4344_20211006_Inhoudelijke vragen / opmerkingen plan Ooststraat

woensdag 6 oktober 2021

Brandveiligheid (VRZHZ)

□ BEGANE GROND

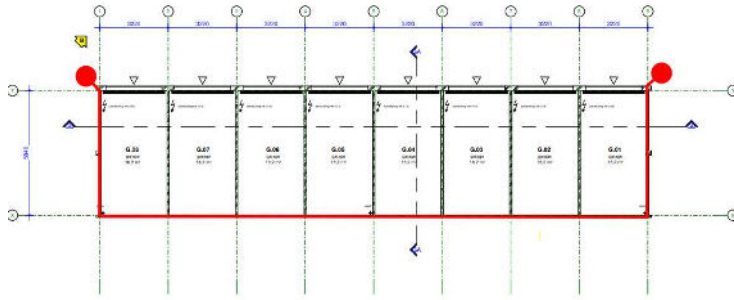
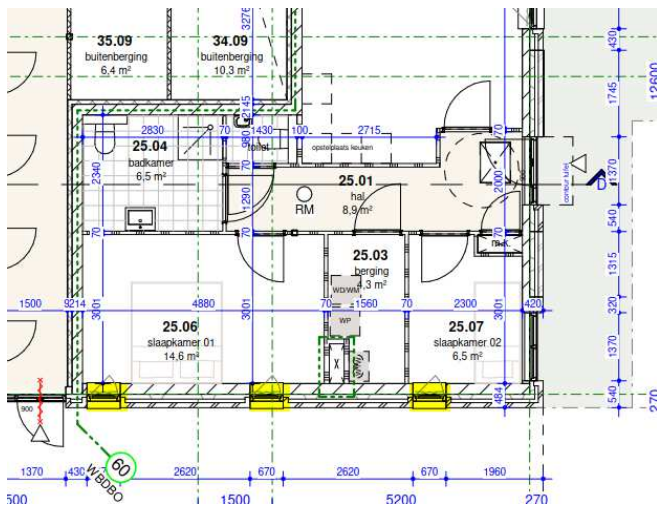
- De brandwerendheid van de oostgevel dient op plattegrond- en geveltekening van Roos Ros Architecten te worden weergegeven (WBDBO in minuten).
 - *Wordt hiermee de gevel op as 15 bedoeld? Zie pagina 7 van rapport M3E; dit is toch niet benodigd? Wij gaan uiteindelijk wel mee in dit advies. Is dus verwerkt.*
- De brandwerendheid van de 3 gevels van de garageboxen op / nabij de perceelsgrens dient op tekening 4344-DO-050 van Roos Ros Architecten te worden weergegeven (WBDBO in minuten).
 - *30 minuten grens is verwerkt*

- ✓ • Op de doorsnedetekening van Roos Ros Architecten dient de brandwerendheid van de vloeren en scheidingswanden te worden weergegeven (WBDBO in minuten).
 - *Alle horizontale en verticale scheidingen zijn verwerkt*
- Op de plattegrondtekening van de begane grond van Roos Ros Architecten dienen de raamconstructies op as A (van woning 25) brandwerend te worden weergegeven (WBDBO in minuten).
- ✓ ➤ *Gaan we verwerken*

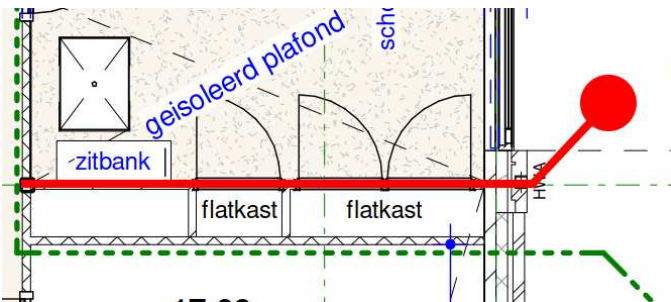
- ✓ • Op de plattegrondtekeningen van Roos Ros Architecten dient in het renvoi achter "Rookmelder" nog aanvullend "conform NEN 2555" te worden vermeld.
 - *Hebben we verwerkt*
- ✓ • In de entreehal / trappenhuis zijn 2 flatkasten gesitueerd. Aangezien deze in een extra beschermde vluchtroute zijn gelegen dienen deze kastconstructies ten minste te voldoen aan brandklasse B en rookklasse s2, bepaald volgens NEN-EN 13501-1. Dit dient op de plattegrondtekening van Roos Ros Architecten te worden vermeld (bijv. in renvoi) en t.z.t. ook middels productinformatie te worden aangetoond.

Een andere optie is om deze flatkasten ten minste 30 minuten brandwerend uit te voeren.

- *Wij zullen de 30 WBDBO scheiding over flatkasten heen tekenen en deuren voorzien van dranger.*
